From: '5.1.2e' <5.1.2e@helmond.nl>
Sent: 5/29/2026 10:27:25 AM +00:00
To: '5.1.2e' <5.1.2e@mobilityconsultancy.nl>, '5.1.2e' <5.1.2e@helmond.nl>
Cc:
Subject: RE: Opmerkingen Kamping Kitsch Club

Onderstaand een aantal opmerkingen op de plannen van Kamping Kitsch Club die je me afgelopen woensdag stuurde.

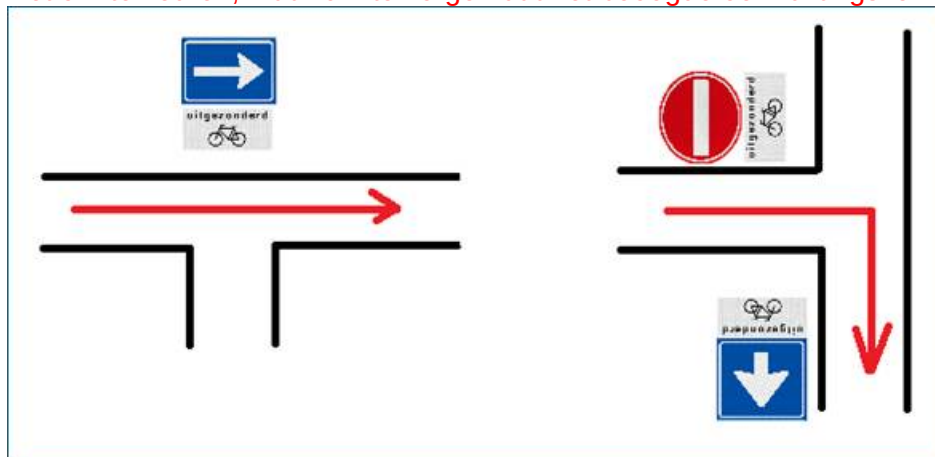
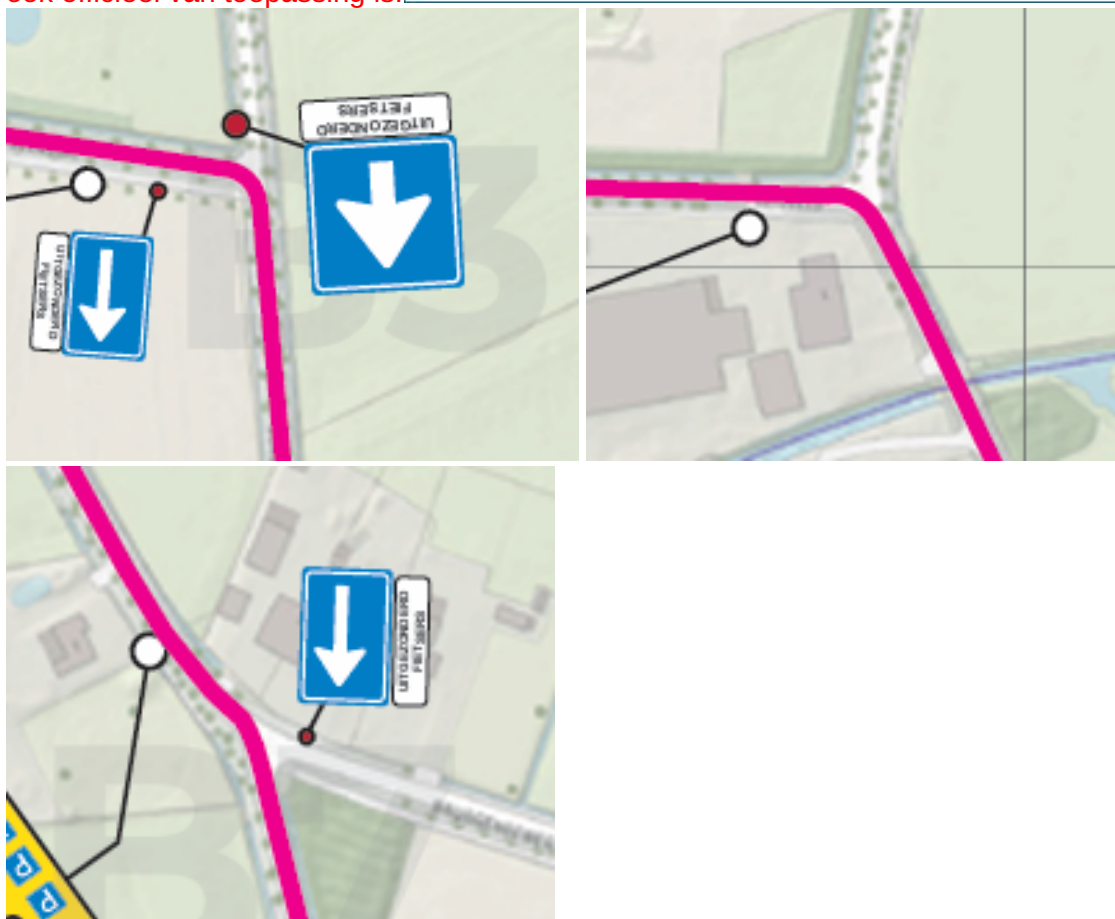
6. De borden verplichte rijrichting vanuit de zijstraten/uitritten zijn niet correct; hier staat D05r/D05l ingetekend terwijl dit C04 tegenover de aansluiting moet zijn. D05r/D05l geven géén eenrichtingsverkeer aan! **Dit is nog**

steeds niet helemaal correct ingetekend, onderstaand heb ik een schets van hoe het eenrichtingsverkeer correct toegepast wordt. Dit is niet om te zeuren, maar om te zorgen dat het beoogde eenrichtingsverkeer

ook officieel van toepassing is.

Kaart 04

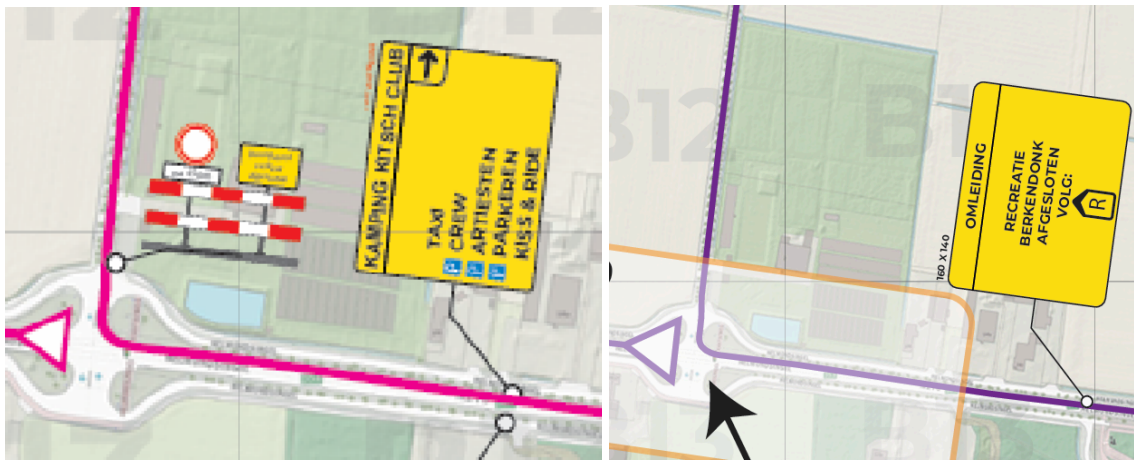
18. Kan bij de aankondigingsborden voor de omleiding de 'Raktweg' van de borden worden gehaald? Niet alleen scheelt dit tekst, maar het betreft maar een paar woningen (welke los geïnformeerd moeten worden over de bereikbaarheid). En het kan verwarring schelen, bijvoorbeeld bij mensen die weten dat het evenement op de Raktweg plaatsvindt. Dus bij voorkeur geen onnodige bestemmingen op de borden zetten. **Ok.**
19. Waarom mogen parkerende bezoekers voor het evenement die over de N270 vanuit Deurne komen wel rechtsaf (Kaart 02) en bezoekers voor Berkendonk niet (en moeten die een hele omweg rijden). Moet de omleidingsroute naar Berkendonk dan niet ook gewoon rechtsaf bij de aansluiting N270 – Raktseweg? **Dit is niet verwerkt, omleidingsroute R moet vanuit Deurne gezien rechtsaf gestuurd worden. Zie:**

Kaart 05

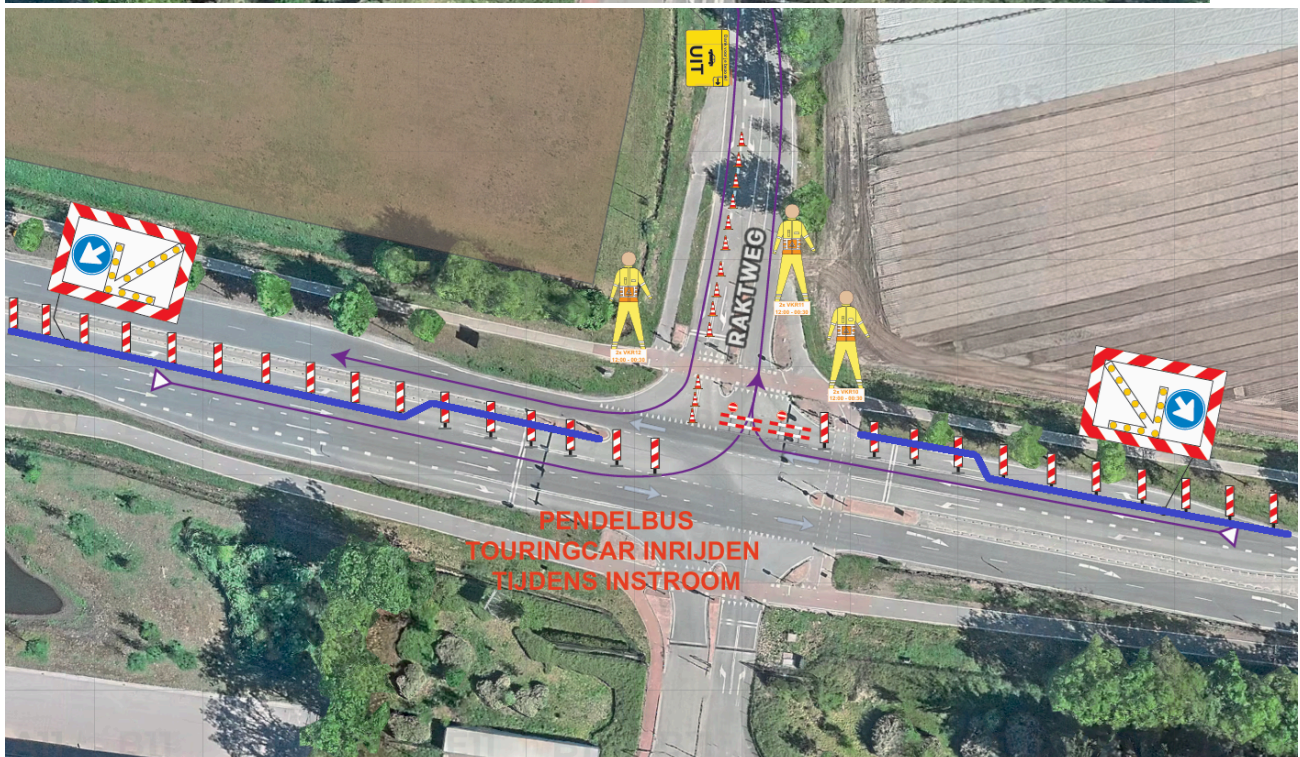
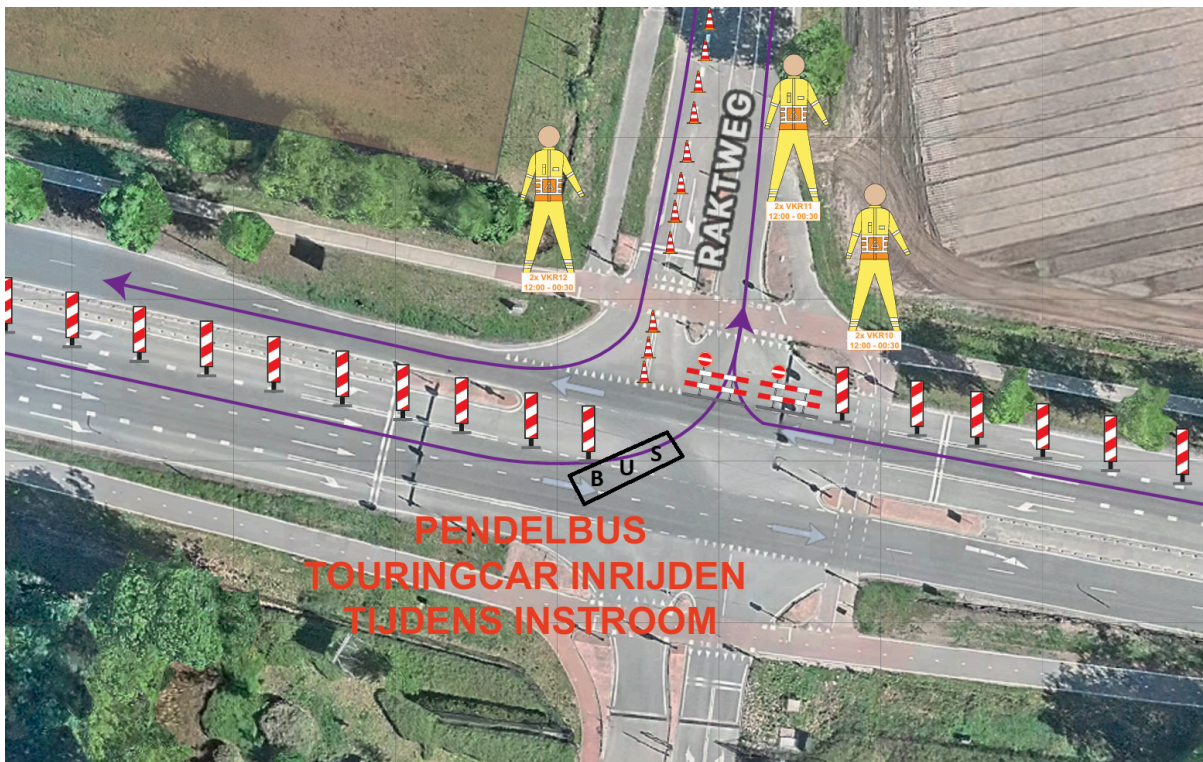
20. Deze opstelling van verkeersmaatregelen kan niet omdat de inrijdende pendelbussen/touringcars niet op de (afgesloten) links- of rechtsafstroken kunnen komen. Zij mogen binnen werkende verkeerslichten **niet** vanaf de rechtdoorstroken afslaan, dit is extreem onveilig en dus ongewenst! Dit blijft een groot probleem, de bus kan zo niet afslaan (want krijgt geen groen licht voor linksaf) en moet dus afremmen/stoppen op de doorgaande rijstroken en vervolgens de zaak blokkeren om voorrang te verlenen aan het verkeer in de tegenrichting. Zie eerste afbeelding, dit is zeer onveilig en ongewenst! Afzetting met schildjes intekenen zoals in de tweede afbeelding met een blauwe lijn weergegeven voorkomt dit eenvoudig en kan de bus het laatste stukje linksafstrook gewoon gebruiken. Verkeersregelaars aan het begin van de Raktweg hebben toch de controle over wie hier wel in mag rijden en wie niet.
